Geïllustreerde onderdelenlijst - IPL-update

536LiP4, 536LiPT5 en 536LiPX

Beschrijving van wijziging

Referentie 1

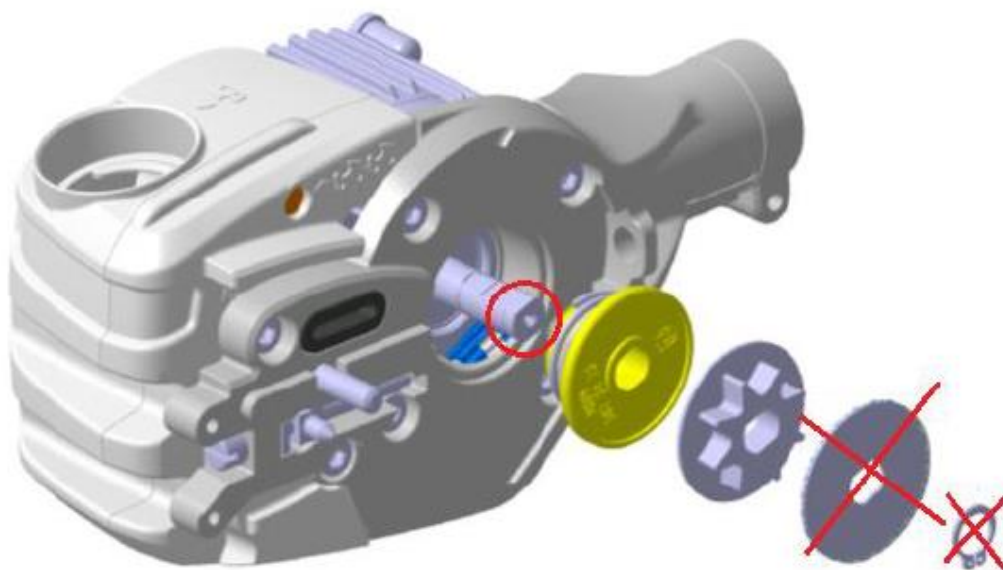
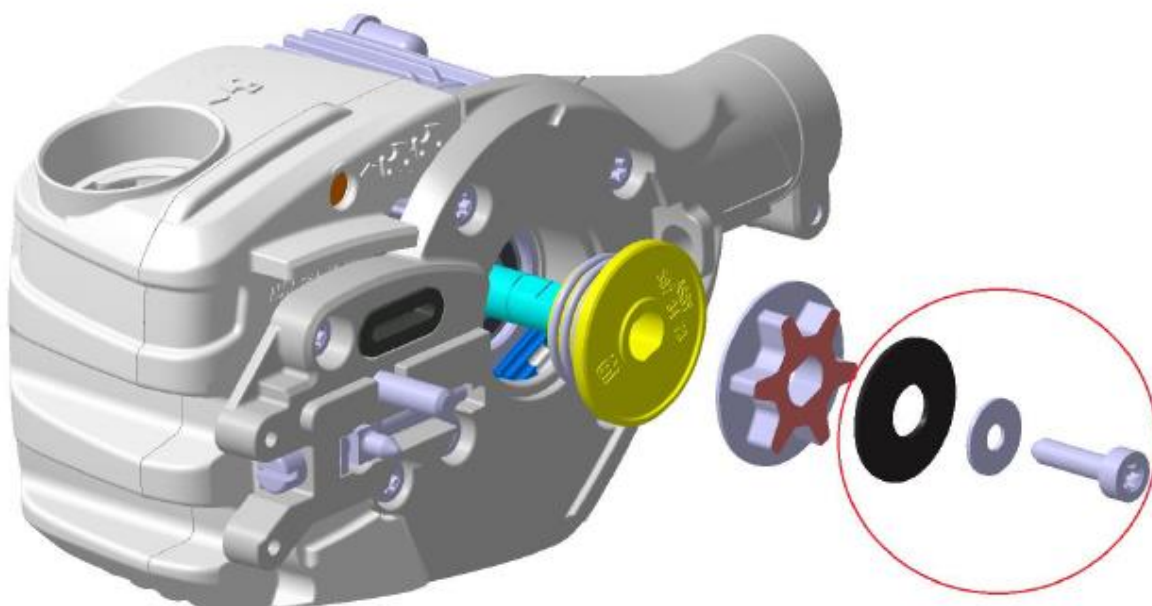
Motoreenheid, 587 69 08-01 vervangen door motoreenheidkit, 546 70 36-01 inclusief motoreenheid (529 65 38-01), veerschijf (597 67 01-01), ring (503 23 00-35), schroef (503 21 53-20) (zie Referentie 1 op pagina 2).

Motor assy is replaced with a new motor assy that has an internal threaded hole in the shaft.
The washer and circlip are replaced by a disc spring, washer and screw.
The screw must be tightened with 7-8 Nm and the spur sprocket must be held / fixed to enable that.

Referentie 2 voor IDENTIFICATIE MAAISYSTEEM 529 53 71-01.

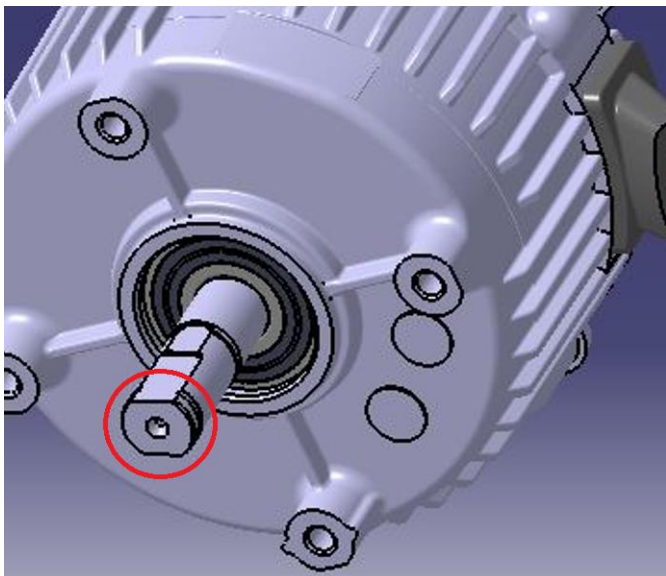
Oud MAAISYSTEEM 529 53 71-01 > (motoras zonder schroefgat) **ALLEEN** compatibel met CIRCLIP 735 31 12-00 en SLUITRING 577 27 15-01. Dit oude maaisysteem omvat MOTOR 587 69 08-01.

Nieuw MAAISYSTEEM 529 53 71-01 > (motoras bevat een schroefgat, zie hieronder) **ALLEEN** compatibel met VEERSCHIJF 597 67 01-01, SLUITRING 503 23 00-35 en SCHROEF 503 21 53-20. Dit nieuwe maaisysteem omvat MOTOR 529 65 38-01.
